ГОСУДАРСТВЕННЫЙ  
ИНСТИТУТ ПО ПРОЕКТИРОВАНИЮ  
СИГНАЛИЗАЦИИ, ЦЕНТРАЛИЗАЦИИ,  
СВЯЗИ И РАДИО  
НА ЖЕЛЕЗНОДОРОЖНОМ  
ТРАНСПОРТЕ

## УКАЗАНИЕ

18.09.1997 г. № 1247/1391  
Шифр ЭЦБ 137

Изменения в схеме блока СВД-И  
электрической централизации ЭЦИ  
Дополнение № 2 к указанию  
1247/1340

Изменение в схеме блока СВД-И

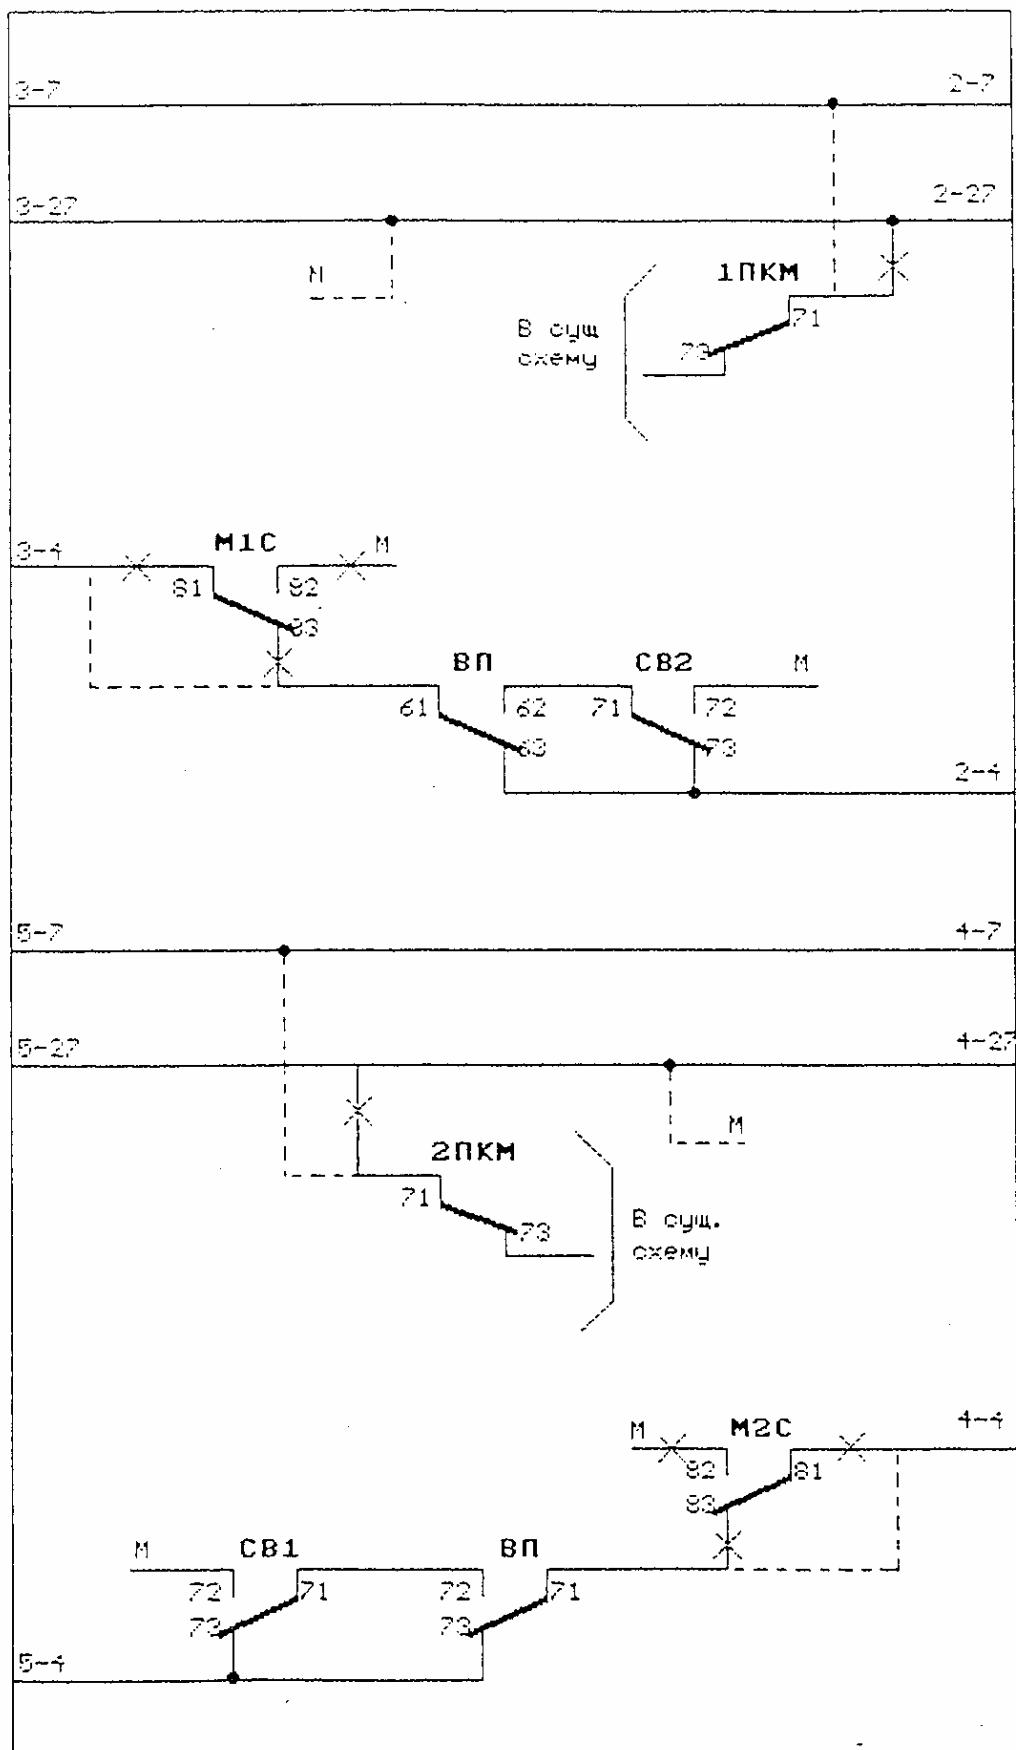
В связи с изменениями в схеме блока УП-И (выпускается с ноября 1995г.), выполненными для усиления замыкания стрелок (см. указание № 1247/1340 ноябрь 1995г.) изменена схема блока СВД-И для исключения короткого замыкания в схеме размыкания маршрута в схемных решениях для стрелок в середине пути ( 27-ая цепь межблочных соединений между новым блоком УП-И и старым блоком СВД-И- см. техническое описание "Электрическая централизация с индустриальной системой монтажа. 418901-00-ТО" л.33-1,33-2.). Новый блок СВД-И выпускается Санкт-Петербургским ЭТЗ с сентября 1997г. и может применяться только с новым блоком УП-И.

При наличии на строительстве новых блоков УП-И (выпуска после ноября 1995г.) и старых блоков СВД-И (выпуска до сентября 1997г.) схема последних должна быть изменена в соответствии с настоящими указаниями в условиях РТУ.

В действующих устройствах ЭЦИ при применении старого блока УП-И должен применяться старый блок СВД-И, а при новом или переделанном блоке УП-И - новый блок СВД-И или переделанный старый СВД-И.
